Expediente 1/2015: Contratación documentalmente simplificada, sujeta a la regulación armonizada, por el procedimiento abierto y tramitación ordinaria, del suministro de un sistema supercomputador para el Centro de Supercomputación de Galicia (Finis terrae II), cofinanciado por el fondo europeo de desarrollo regional 2007-2013

Respuestas a las consultas técnicas recibidas acerca de los pliegos

Plano colocación:

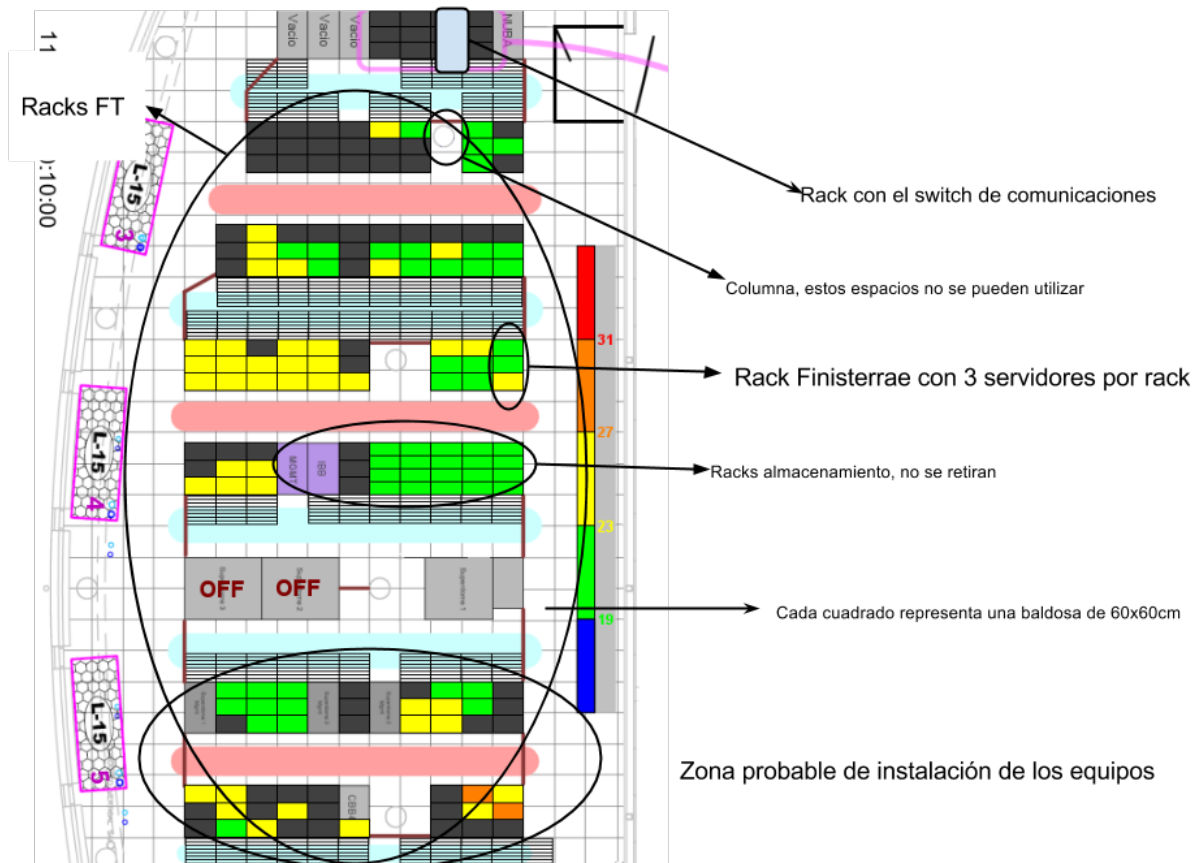
4) ¿Cuál es la ubicación en el CPD (para calcular la distancia de los cables)?

9) ¿Es posible obtener planos actualizados de ocupación del CPD, así como de instalaciones (eléctrica, refrigeración y agua)

11) Según el plano del CPD suministrado, hay un elemento marcado como "rack con el switch de comunicaciones". ¿Es esa la ubicación de los conmutadores a los que se refiere el punto 2.3.3 del Anexo VII, "Conexión a la red del CESGA"? Si es así, ¿cuál es la distancia que separa este armario de los situados en la parte inferior izquierda del plano?

12) ¿Cómo se realiza actualmente la evacuación del aire del pasillo caliente? ¿Existe algún tipo de contención para facilitar dicha evacuación?

Se adjunta un plano con la distribución actual del Finis Terrae y la ubicación del rack en el que se encuentra el switch al que se conectarían los puertos de 10 GbEth.

Sí, se adjunta un plano con la ubicación actual de los racks de Finis Terrae y las climatizadoras (unidades L15 en el plano)

Sí, el "rack con el switch de comunicaciones" es al que se refiere en el punto 2.3.3 del Anexo VII y la conexión a la red del CESGA. Las distancias se pueden calcular teniendo en cuenta que cada cuadrícula es una baldosa de 60x60cm, es decir, 25 baldosas (1500cm) en un sentido y 8 baldosas (480cm) en el otro.

Los pasillos fríos están cerrados, los pasillos calientes abiertos y el aire caliente circula libremente hasta las climatizadoras L15 que se encuentran en un extremo del CPD (figuran en el plano enviado a la izquierda).
